Comisión Regional de Ordenación
del Territorio y Urbanismo

Acta 5/2017

4. MODIFICACIÓN PUNTUAL DEL PLAN DE ORDENACIÓN MUNICIPAL DE TALAVERA DE LA REINA PARA EL CIERRE DE LA CIRCUNVALACIÓN SUR EN EL TRAMO ENTRE LAS CARRETERAS N-502 Y CM-4102. INFORME SEGÚN EL ARTÍCULO 36.2 DEL TEXTO REFUNDIDO DE LA LOTAU Y 135.2.B) DEL REGLAMENTO DE PLANEAMIENTO. (EXP. 17/17 TO).

1.- Conexión del viario con la Variante Suroeste

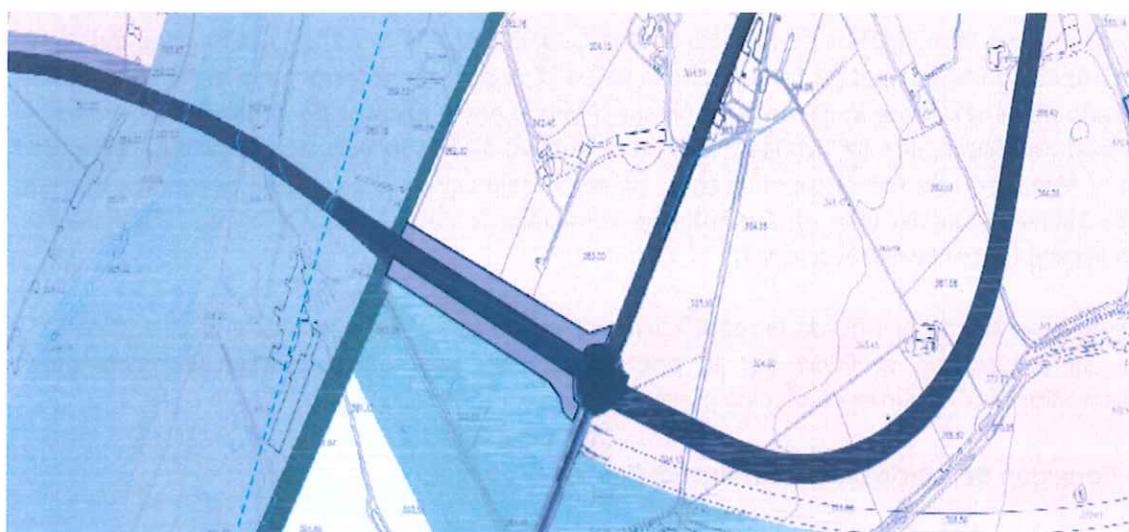
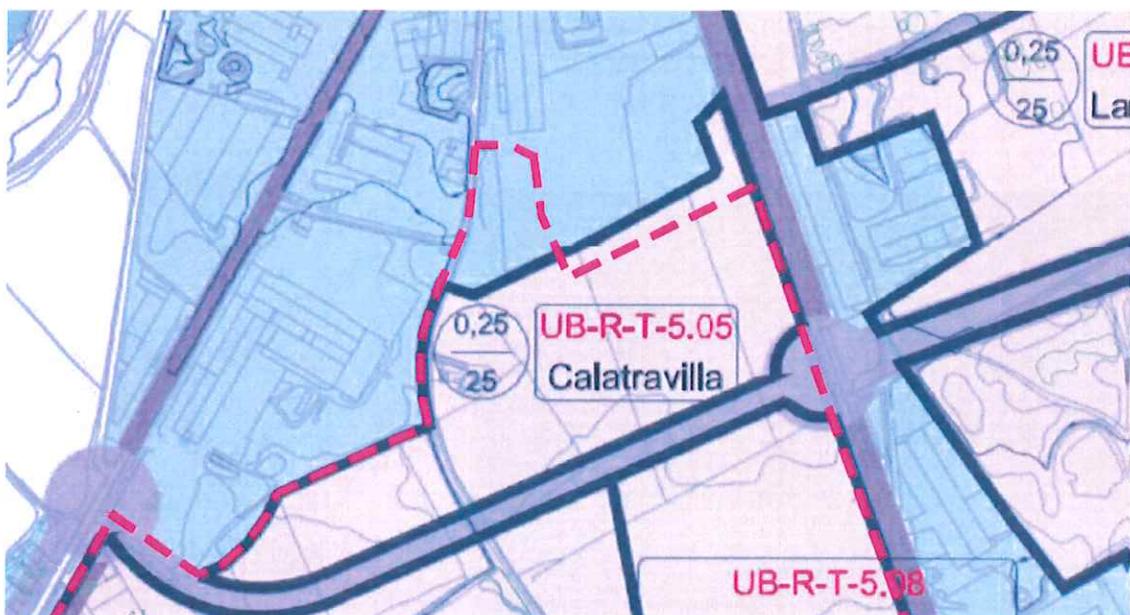
Aunque se indique que el ámbito de la modificación no recoge los terrenos situados al oeste del punto de conexión con la Variante Sur Oeste, vía ejecutada por el Ministerio de Fomento, la realidad es que el trazado de esta variante y el punto de conexión en consecuencia se han modificado ligeramente en relación a las previsiones del POM actual, por lo que se deberá recoger expresamente en la modificación esta situación y actualizar la documentación gráfica a esta circunstancia.

En particular se deberá aclarar el régimen del suelo de los terrenos ubicados entre el Sector UB-R-T-5.06 y esta variante, ya que se ha modificado el ancho de la banda que los separaba y parece que en los planos se trata de manera diferente la clasificación y afecciones resultantes.

**Acta 5/2017****3.- Propuesta de reordenación de los sectores.**

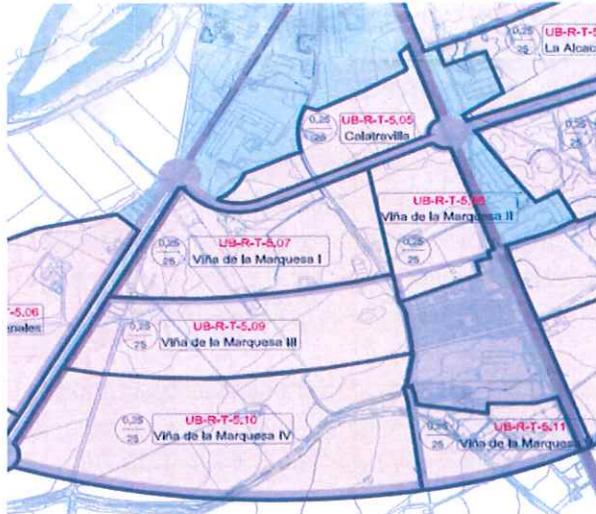
La propuesta parte de la modificación de los coeficientes de edificabilidad y densidad para mantener el aprovechamiento, teniendo en cuenta que la superficie del vial de sistema general aumenta en 35.371 m², ya que la superficie actualmente definida es de 16.705 m² y la resultante con el nuevo trazado de 52.076 m².

Como bien indica la Memoria Justificativa, *todos estos sectores, según vienen definidos en el P.O.M de 2010, tienen las mismas condiciones de desarrollo, destacando el índice de edificabilidad de 0,25 m²/m² y la densidad de edificación de 25 viviendas /hectárea, de las que el 50% estarán destinadas a la construcción de Viviendas de Protección Oficial* En este sentido hay que recordar que la edificabilidad y la densidad son determinaciones de la ordenación estructural de los planes, mientras que el aprovechamiento tipo, en un municipio como Talavera, con más de 10.000 habitantes de derecho, es de la ordenación detallada.

En concreto, en el POM de Talavera, cada uno de estos sectores tiene un aprovechamiento tipo diferente, al constituirse cada uno como área de reparto independiente. Lo que todos ellos mantienen fijo son los coeficientes de edificabilidad y de densidad. En consecuencia, no queda justificado que el punto de partida de la nueva ordenación de los sectores sea el mantenimiento de un aprovechamiento tipo que, además de ser una determinación de la ordenación detallada, no tiene un coeficiente fijo en los diferentes sectores afectados en el POM. A todo ello se suma que la superficie inicial de cada sector, y por tanto los terrenos afectados, no tienen coincidencia con las delimitaciones resultantes de la ordenación propuesta, por lo que en ningún caso podría justificarse la reordenación por el mantenimiento de los parámetros de aprovechamiento a los propietarios afectados, ya que el aprovechamiento de cada sector es, ya de partida, diferente entre los sectores, y la inclusión en uno u otro sector de los terrenos resultantes también.

Así mismo, con los datos que se incorporan tanto en la memoria justificativa como en las fichas de cada sector no es posible calcular la justificación de los índices de edificabilidad ni densidad definidos en las mismas (en la ficha del Sector UB-R-T-5-05 falta además poner el número total de viviendas).

Por otro lado, se observa que el sistema general viario que se está definiendo, y que atraviesa literalmente 3 de los 5 sectores afectados, se trata como un sistema general externo, cuando realmente es un viario interno a los sectores, y con elementos que pertenecerán a la ordenación de cada sector además de estructurarla. En concreto, en el viario hay dos bandas de aparcamientos que lógicamente afectarán al uso de cada sector en el tramo correspondiente.

También se observa un error en la superficie definida del nuevo viario de sistema general, ya que en el punto 3.22 de la Memoria, página 18, se indica que *el nuevo trazado propuesto supone una afección de una superficie de 52.258 m² de suelo urbanizable para uso viario, materializando una plataforma de 34 metros de ancho y 1.537 metros de longitud, medido a eje entre la intersección de las dos glorietas*. Si bien según los cuadros del punto 5, página 33 de la misma Memoria, la superficie del viario de sistema general es de 52.076 m², por lo que no coinciden las superficies,

Por todo ello, no se encuentra justificada la propuesta incorporada en la modificación del POM, puesto que reajusta cada determinación de la ordenación estructural a otras menores, no respetando los principios del modelo establecido en el Plan de Ordenación Municipal.

El objeto de la modificación debería ser el justo reparto de beneficios y cargas, manteniendo el modelo definido en el Plan de Ordenación Municipal de Talavera, para lo que podría delimitarse una única área de reparto con los 5 sectores, incluyendo todos los sistemas generales, tanto interiores como exteriores adscritos a los sectores.

También se podrían seguir manteniendo cada sector como un área de reparto independiente, cada uno con la parte de sistema general viario que le corresponde por el diseño y trazado del mismo, además de la parte proporcional del resto de sistemas generales o infraestructuras que les correspondan. En este caso, tal y como ocurre en el POM actual, habrá pequeñas diferencias en el coeficiente del aprovechamiento tipo.

En todo caso, cada sector debería ejecutar la parte del sistema general que le corresponda por trazado no realizada en la fase de conexión del viario de circunvalación que, al parecer y según el plano de la Modificación *Trazado vial y secciones tipo*, se va a ejecutar en una primera fase.
